Endring av detaljreguleringsplan Nyhamna - Ormen Lange Fase 3 Fråsegn til melding om oppstart

Aukra kommune - detaljregulering - reguleringsendring - Nyhamna – Ormen Lange Fase 3 – fråsegn til varsel om oppstart

Uttale til varsel om oppstart av planarbeid for endring av reguleringsplan for Nyhavna i Aukra kommune - Møre og Romsdal fylke.

Uttale til varsel om oppstart med planprogram for endring av reguleringsplan – Nyhamna – Ormen Lange Fase 3 – Aukra kommune

Nyhamna sett frå aust (Google Maps). Viktige landskapstrekk markert med kvit stipla linje.

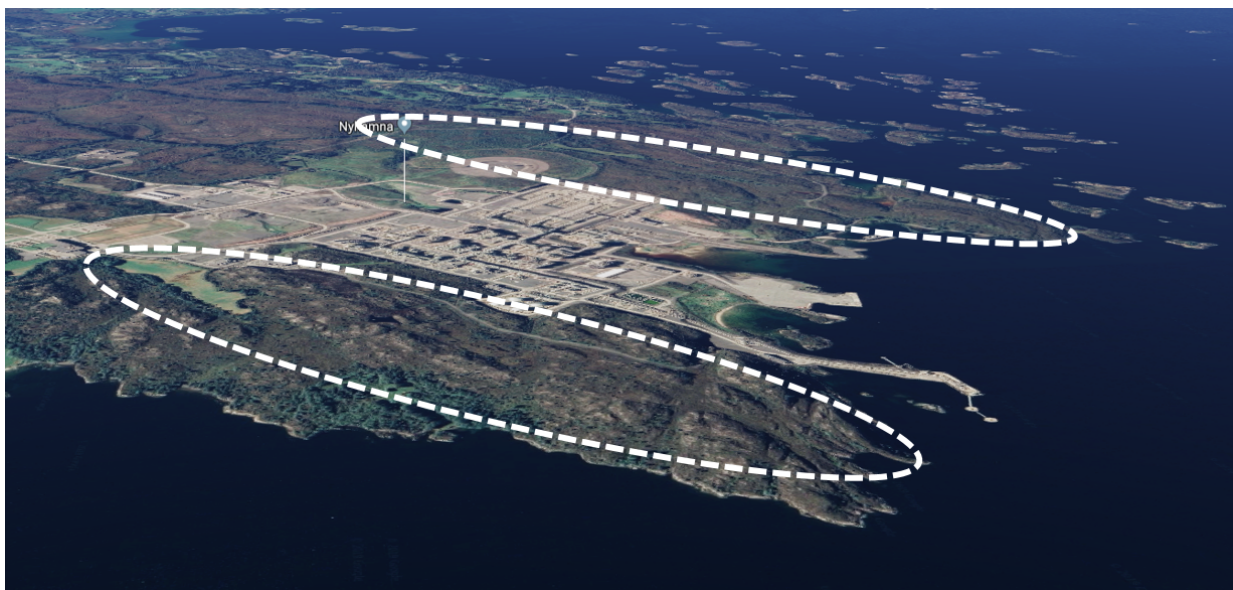
I vår uttale, datert 01.10.2019, påpeika vi at fylkeskommunen har vore aktiv i utviklinga av Gassanlegget på Nyhamna, som er i dag står fram som eit eksemplarisk døme på korleis eit større industrianlegg kan bli tilpassa landskapet, med plasseringa mellom landskapsdraga. Gjeldande reguleringsplan støtter opp under denne landskapstilpassa plasseringa.

Vi påpeika at ei vidare utvikling av industrianlegget i minst mogleg grad øydelegg det ein har oppnådd av landskapstilpassing. Eit eventuelt strøms- og styringssystem bør derfor først og fremst bli plassert innanfor areal som allereie er avklart til industriformål. I tillegg til landskap og friluftsinnteresser har arkeologi nærare undersøkt.

Midtre steghaugen og landskapsdraget nordover (tv), Strandsona i aust (midten) og området rundt Korsberga (th).

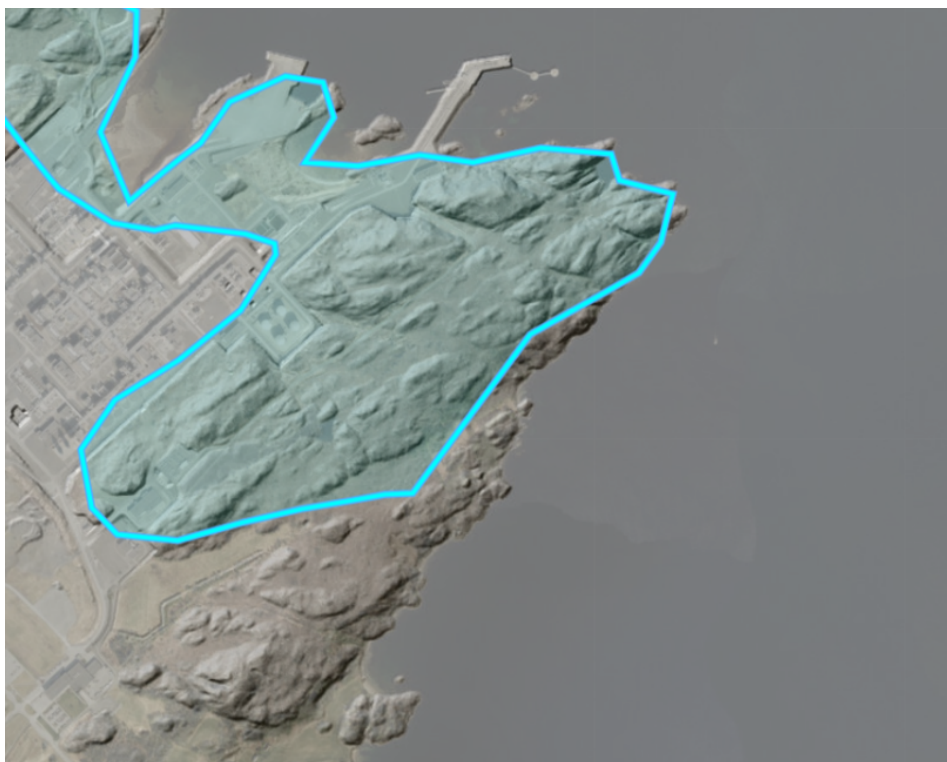
Planområdet som no er føreslått grip inn i tre ulike registreringar for friluftsliv. Dette gjeld midtre Steghaugen som er ein del av eit større landskapsdrag (nordre del av planområdet), strandlinja i sør-aust (planområdet langs sjø) og Korshammaren, ein fjellformasjonar i sør (sørlege del av planområdet).

Skisse over viktige landskapsdrag i friluftssamanheng, Midtre Steghaugen, Korsberget og strandsona, i tillegg tilkomsten til desse områda (sti). Illustrasjon – Møre og Romsdal fylkeskommunen 30.01.2020.

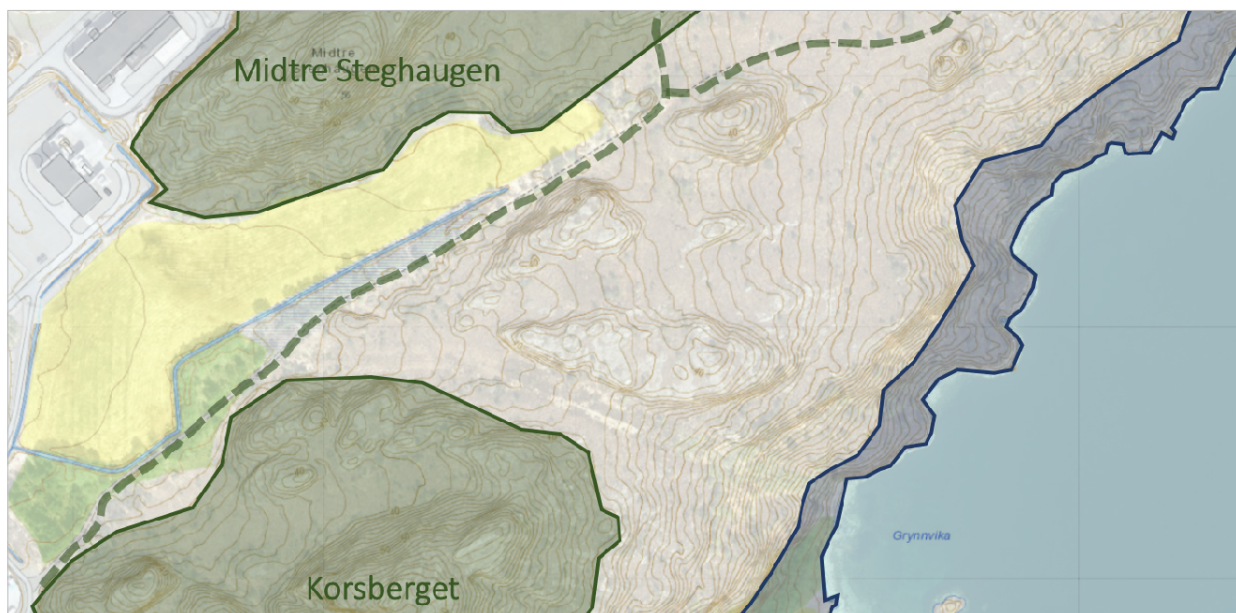
Tiltak som no blir planlagt utanfor areal avsett til industriformål i gjeldande reguleringsplan, bør unngå inngrep i landskapsryggene. Vi rår til at ein i størst mogleg grad utnyttar flate areal i mellom fjellformasjonane og slikt sett unngår unødvendig varige inngrep. Plasseringa av sjølve tiltaka bør ta omsyn til at allmenta skal kunne ha egna tilkomst til friluftsområda på landskapsryggene og langs strandsona.
